Aan de gemeenteraad van Doesburg
Postbus 100
6980 AC Doesburg

Datum
21-1-2020

Onderwerp
Zienswijze ontwerpbestemmingsplan Zomerweg-Eekstraat-
Nieuwe Eekstraat

Verbeelding

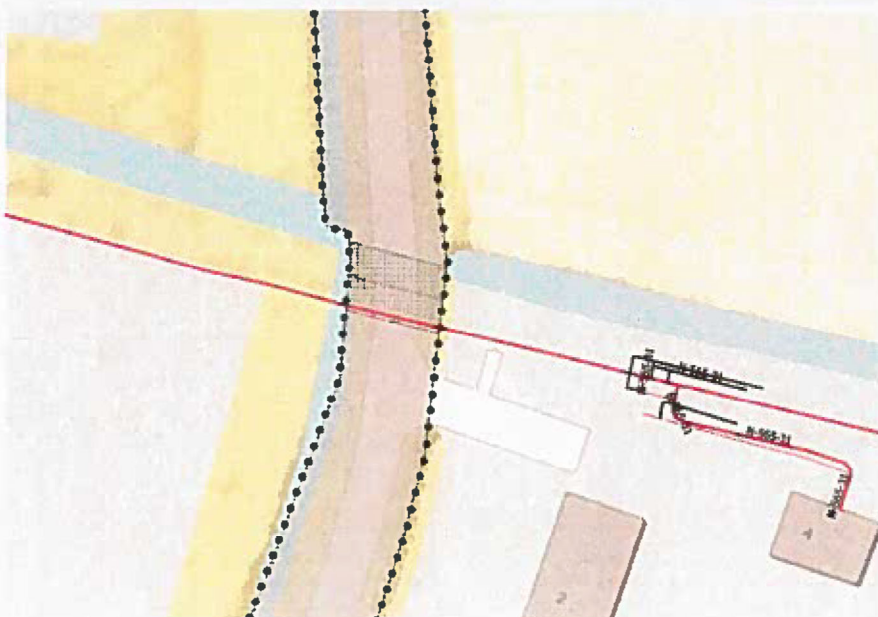
De ligging van de in het plangebied aanwezige gastransportleiding is niet correct weergegeven (zie verbeelding hieronder). Wij verzoeken u om de ligging en de bijbehorende belemmeringenstrook correct weer te geven.
